**ОБЩЕСТВЕННЫЙ СОВЕТ
муниципального округа Гагаринский в городе Москве**

ЗАМЕЧАНИЯ и ПРЕДЛОЖЕНИЯ

к Проекту планировки территории линейного объекта – продление новой линии Московского метрополитена от станции «Улица Новаторов» до станции «Севастопольский проспект»

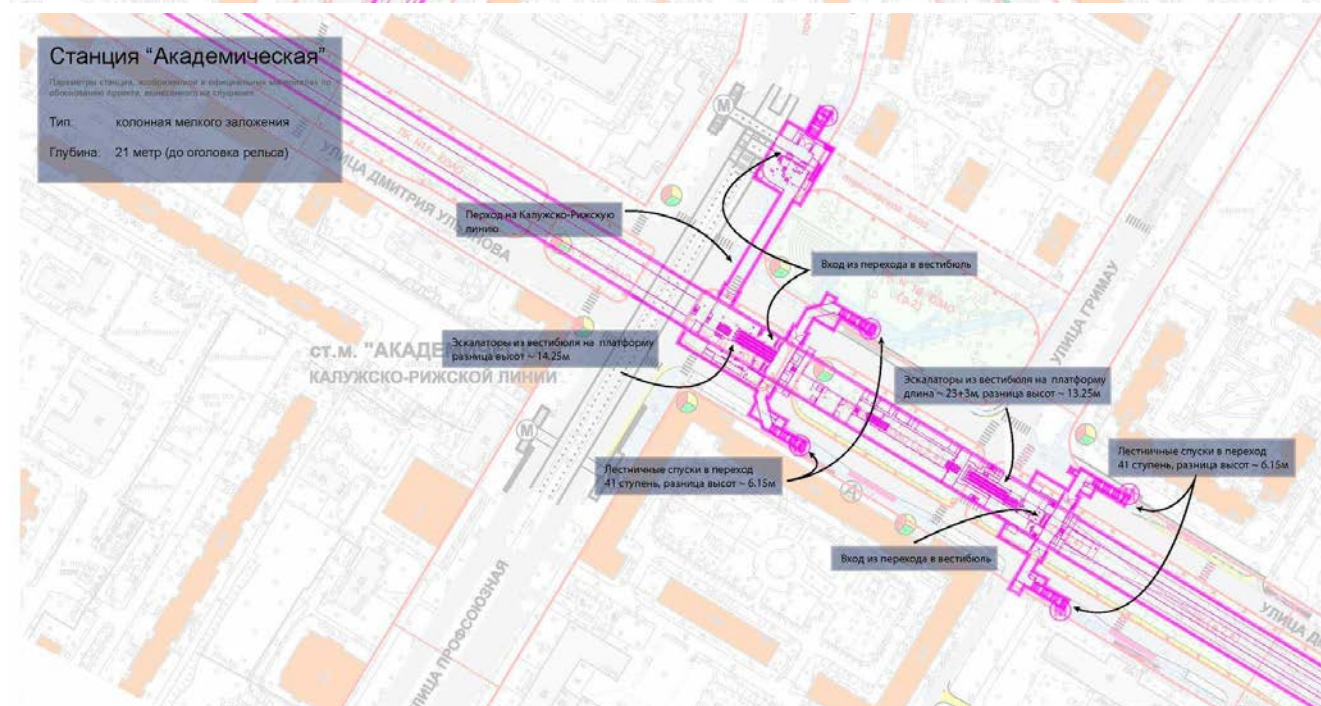
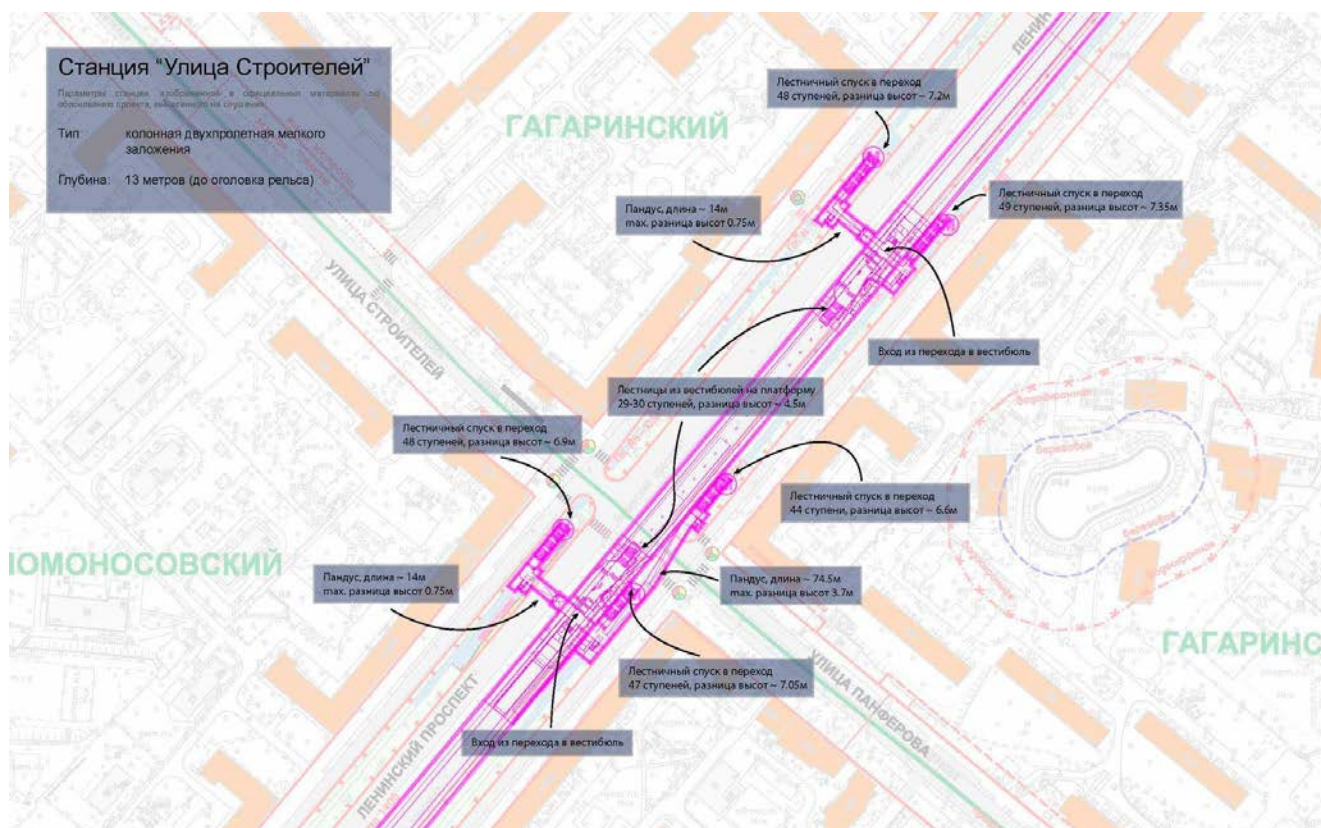
Несмотря на то, что данные о глубине всей линии в Проекте отсутствуют, из представленных чертежей станций «Ул. Строителей» и «Академическая» можно сделать выводы о глубине их расположения. Так, под жирными линиями планов, размещенных на официальном сайте Префектуры ЮЗАО г. Москвы в рамках оповещения о проведении публичных слушаний, находятся детально проработанные чертежи, обладающие признаками выполнения по стадии «П». В обоих чертежах детализировка доходит до

изображений поручней лестниц и эскалаторов, металлодетекторов и даже мебели в кассовых помещениях. Очевидно, указанные чертежи выполнены не схематично, а представляют точное реалистичное изображение. Протяженность изображенных в чертежах лестниц и эскалаторов определяет разности высот, так как подъемы ступеней и уклоны нормируются. Таким образом, из представленных графических материалов (чертежей) можно сделать следующий вывод о максимальной глубине заложения указанных станций (до оголовка рельса):

- станция «Ул. Строителей» — 13 метров;
- станция «Академическая» — 21 метр.

Таким образом, данные второго раздела Проекта «Положение о размещении линейных объектов» противоречат представленным в рамках публичных слушаний графическим материалам, что вводит в заблуждение всех участников публичных слушаний по вопросу планируемой глубины заложения линии.
